Avis délibéré de la mission régionale d'autorité environnementale sur la création d'un nouveau réseau de chaleur urbain, par Grand Bourg Agglomération, et alimenté par une nouvelle unité de production énergétique à partir de combustibles solides de récupération, par le syndicat intercommunal de traitement et de valorisation des déchets ménagers de l'Ain (Organom), sur la commune de Viriat (01), et la mise en compatibilité du plan local d'urbanisme de la commune

Avis n° 2025-ARA-AP-1959

Avis délibéré le 19 décembre 2025

Illustration 7: Schéma de principe du dispositif de traitement des fumées. Source : DDAE.

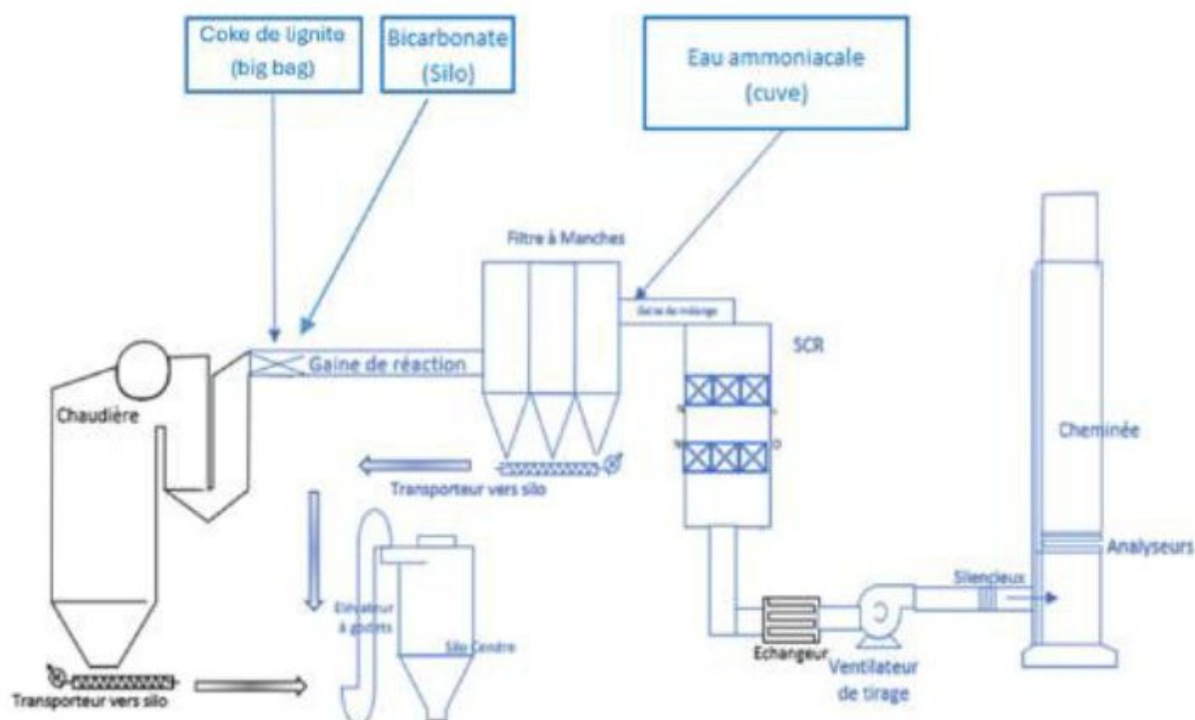
Le dossier expose que les émissions de la chaudière à gaz respecteront les valeurs limites imposées par l'arrêté ministériel du 3 août 2018 soit, pour les oxydes d'azote 100 mg/Nm³ et pour le gaz carbonique 100 mg/Nm³.

L'Autorité environnementale recommande de compléter l'évaluation des risques sanitaires en retenant l'ensemble des particules comme traceurs des émissions de l'opération.

Figure 1: Localisation des mesures d'évitement de l'opération UPE

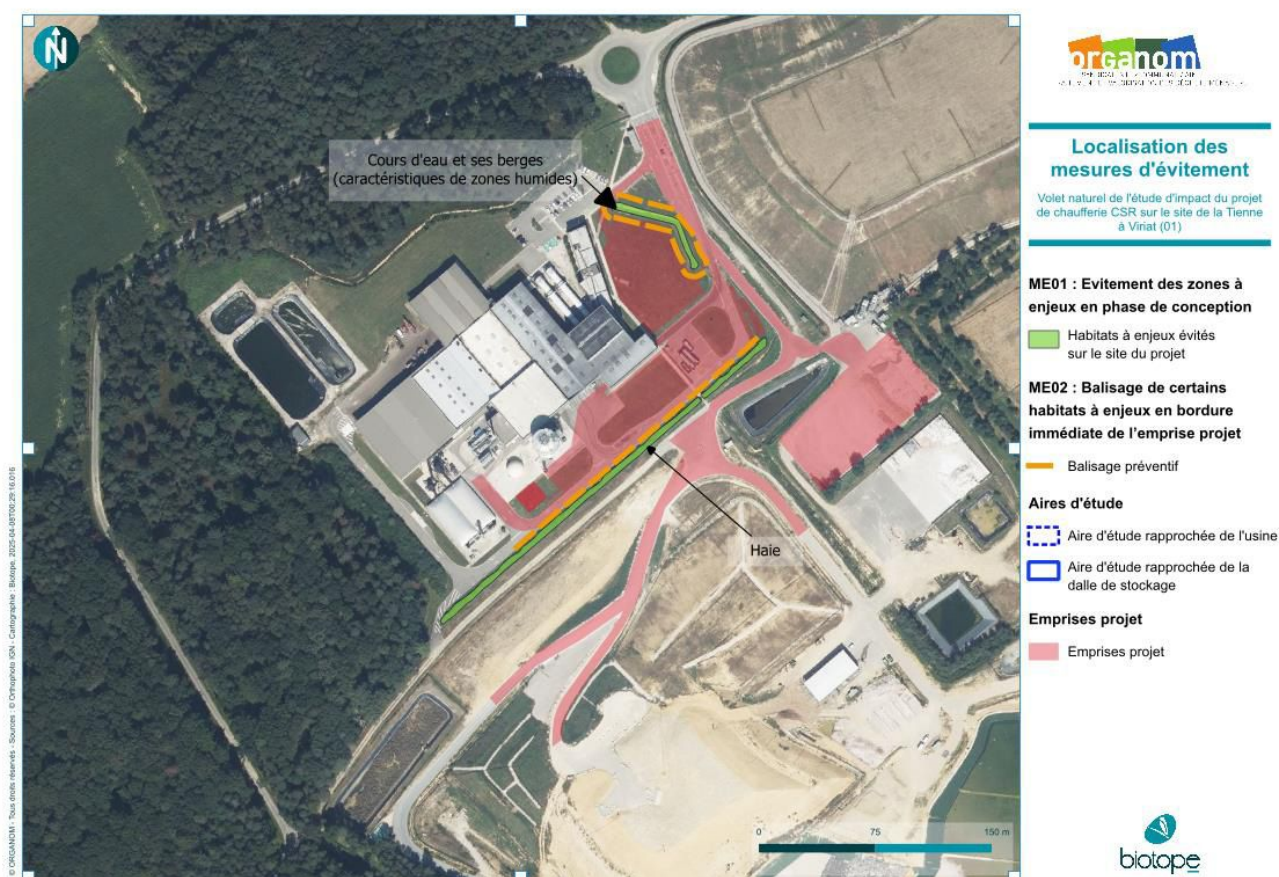
La règle 37 du Sraddet dispose que « *les documents de planification et d'urbanisme, dans le respect de leurs champs d'intervention, doivent préciser à leur échelle les corridors écologiques du territoire, sur la base de la trame verte et bleue du Sraddet et des investigations complémentaires qu'ils réalisent. Ils préconisent leur préservation ou leur restauration selon leur fonctionnalité* ». L'étude d'impact de l'opération UPE identifie plusieurs linéaires représentant des « habitats à enjeux en bordure immédiate de l'emprise du projet », objet des mesures d'évitement ME-UPE-01 et ME-UPE-02 qui visent à protéger ces secteurs à forts enjeux écologiques (haie, cours d'eau et ses berges, voir figure ci-dessous).

Ces mesures d'évitement de l'opération de chaufferie ne sont pas traduites au niveau de la mise en compatibilité du document d'urbanisme. Ainsi la modification proposée du PLU est jugée insuffisante. En n'instaurant pas de servitudes réglementaires, pourtant prévues par l'article L.151-23 du Code de l'urbanisme, elle ne permet pas de garantir la bonne application des mesures d'évitement des impacts de la future opération UPE, et contredit ainsi les orientations de planification fixées par le Sraddet.

L'Autorité environnementale recommande de reprendre l'analyse de l'articulation entre la mise en compatibilité du document d'urbanisme et les autres plans programmes (Scot en cours de révision notamment).
